# Atualização da Lista de peças ilustrada - IPL

**362**

Artigos novos – Elemento antivibração 503 63 76-03 e 503 63 76-04 (rígido)

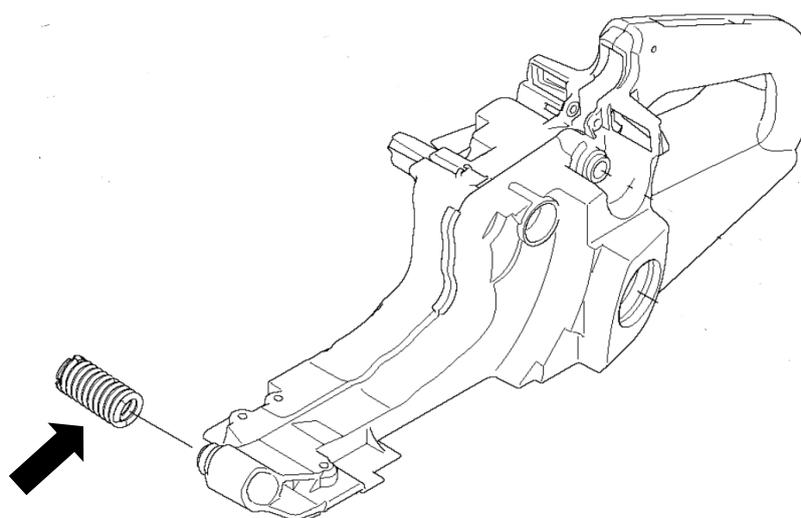
Novo elemento antivibração com superfície superior na mola metálica. A tampa de plástico foi alterada. Isto proporciona um comprimento de rosca mais longo e, por conseguinte, uma melhor fixação da mola na tampa de plástico.

Motivo: Maior durabilidade do elemento antivibração.

Título da página	N.º de ref.	N.º da peça nova	Nome	N.º da peça excl.	Comentário
DEPÓSITO DE COMBUSTÍVEL	17	503 63 76-03	ELEMENTO ANTIVIBRAÇÃO	503 63 76-01	Nova peça sobressalente, std
	17	503 63 76-04	ELEMENTO ANTIVIBRAÇÃO	503 63 76-02	Nova peça sobressalente, rígida
